## Změnový list č. 3/2020

Název a evidenční číslo Stavby: Stavba 001 Silniční most na silnici III/24635 - Vrbno - zhotovitel stavby, S/ŘVC/136/R/SoD/2019	Číslo SO/PS / číslo Změny SO/PS:	Pořadové číslo ZBV:
Číslo projektu: 500 551 0004	<b>113 / 1</b>	<b>3</b>
Název stavebního objektu/provozního souboru (SO/PS): Účelová komunikace plavebního kanálu - pravý břeh		
Název ZBV: Variace č. 3 - Zlepšení zemní pláň

Stavba: Silniční most na silnici III/24635 - Vrbno  
 Rozpočet: SO 113 Účelová komunikace plavebního kanálu - pravý břeh - km 2,26  
 Název ZBV: Variace č. 3 - Zlepšení zemní pláně

Číslo zkoušky: SZZ 9120/20/120  
 Stavba a objekt: Silniční most na silnici III/24635 - Vrbno

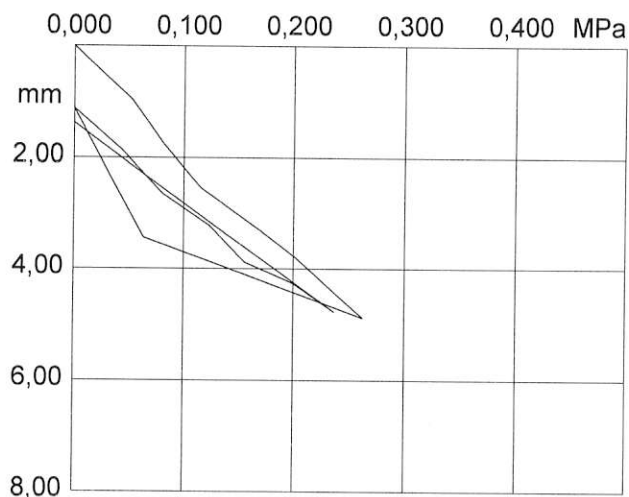
Místo: SO 113 Účelová komunikace plavebního kanálu  
 Staničení: km 0,980  
 Vzdál. od osy: 2 m vpravo od osy komunikace  
 Zemina: Betonový recyklát  
 Podloží: Jílovité hlíny  
 Počasí: Jasno 10°C  
 Jméno: XXXXXXXXXX  
 Pozn.1: Měřeno v úrovni zemní pláně  
 Pozn.2:

Stat. modul def.: E01= 11,6 MPa  
 Stat. modul def.: E02= 13,9 MPa  
 Poměr: E02/E01= 1,20  
 Modul reakce: k = 20,3 MPa/m

Číslo zkoušky: SZZ 9121/20/121  
Stavba a objekt: Silniční most na silnici III/24635 - Vrbno

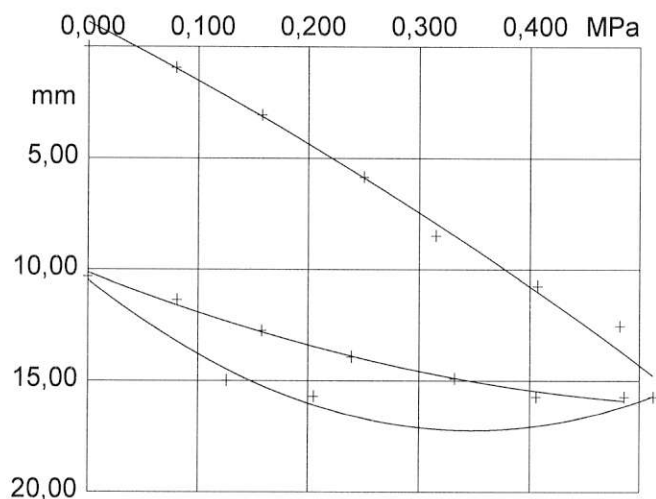
Místo: SO 113 Účelová komunikace plavebního kanálu  
Staničení: km 1,200  
Vzdál. od osy: 2 m vlevo od osy komunikace  
Zemina: Betonový recyklát  
Podloží: Jílovité hlíny  
Počasí: Jasno 10°C  
Jméno: XXXXXXXXXX  
Pozn.1: Měřeno v úrovni zemní pláně  
Pozn.2:

Stat. modul def.: E01= 7,3 MPa  
Stat. modul def.: E02= 18,9 MPa  
Poměr: E02/E01= 2,59
